SERVICE BULLETIN

Jamming of elevator

Serial numbers 20004-20058

PIK-20

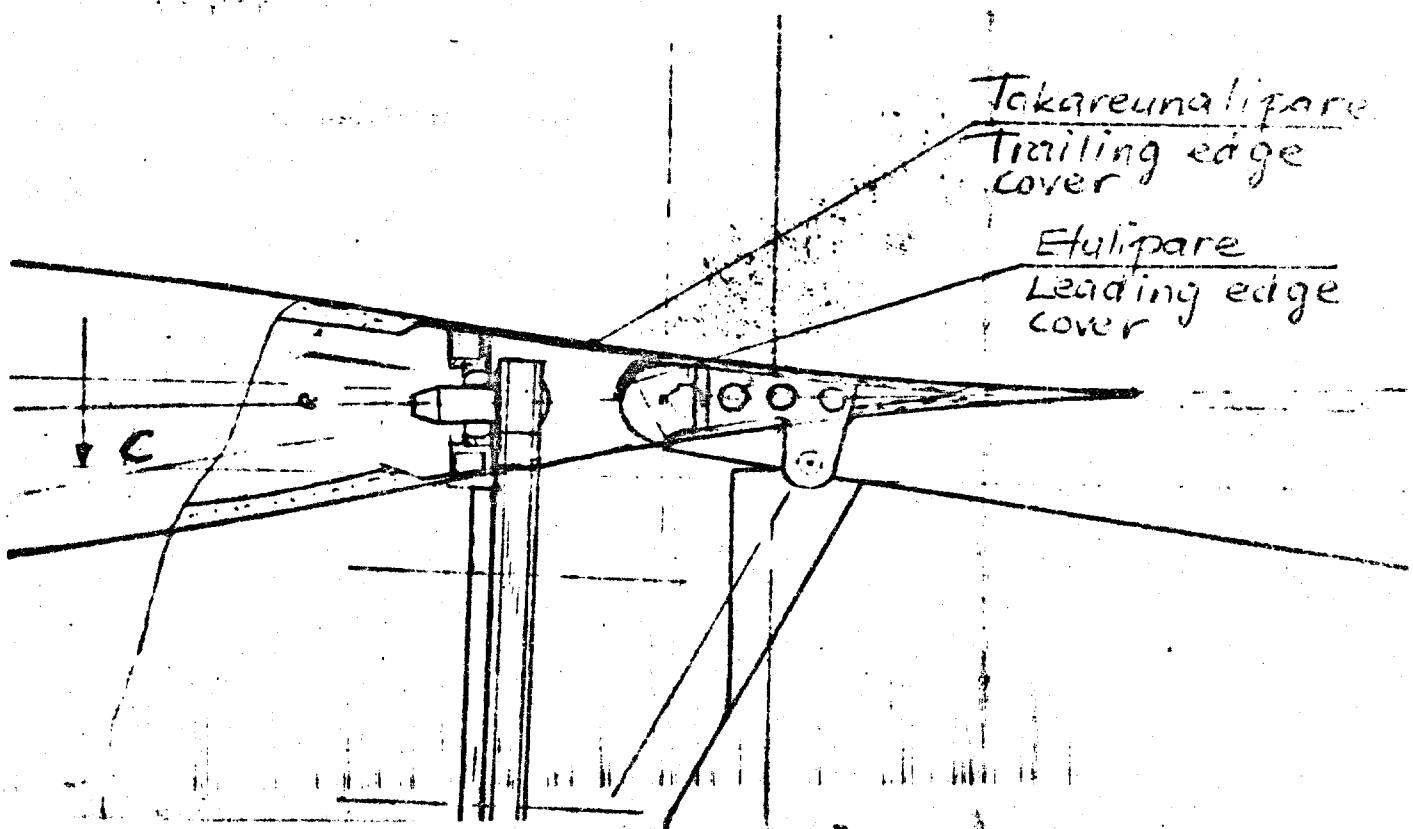
On löytynyt tapauksia, jolloin korkeusperäsimen etureunalipare pääsee kiilautumaan korkeusvakajan takareunalipareen päälle ja peräsin tarrautuu kiinni ala-asentoon (kts. kuva).

Cases have been found where the leading edge cover of the elevator can get into contact with the trailing edge cover of the stabilizer and the elevator jams to the full down position (see the enclosed figure).

Press the elevator down, when the operating pushrod is connected, and check whether the leading edge cover of the elevator comes out of the trailing edge cover in the center section stabilizer. If the leading edge cover comes out proceed as follows:

- 1 Remove the elevator from the stabilizer.
- 2 Make the cover longer by laminating two layers of Interglas 92125 on the cover.
- 3 Cut the cover to the new length and sand the edge.
- 4 Install the elevator on place.
